SERVICE INFO

Zmiana konstrukcji rolki prowadzącej 532 0433 10

Nr.Ref.: 532 0433 10

INA 0057

Rolka prowadząca 532 0433 10, wersja stara (A) i nowa (B)

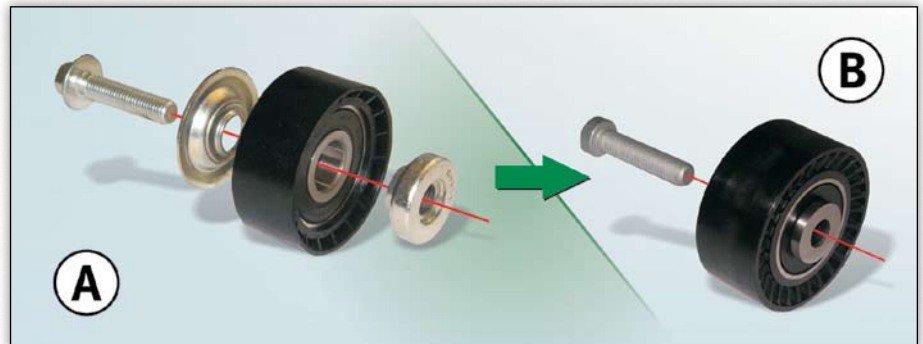
Ze względu na ciągły rozwój naszych produktów, konstrukcja rolki prowadzącej 532 0433 10 uległa zmianie.

W nowej konstrukcji płytka i przekładka (foto 1, A) nie stanowią już oddzielnych elementów, tak jak to miało miejsce w starej wersji. Elementy te zostały w nowej wersji (foto 1, B) zespolone i stanowią integralną część rolki prowadzącej.

Rolki prowadzące w wersji A i B (patrz foto) muszą być montowane wyłącznie z użyciem dostarczonej śruby.

Rolka A: M10x45, śruba z łbem sześciokątnym z kołnierzem

Rolka B: M10x45, śruba z łbem torx
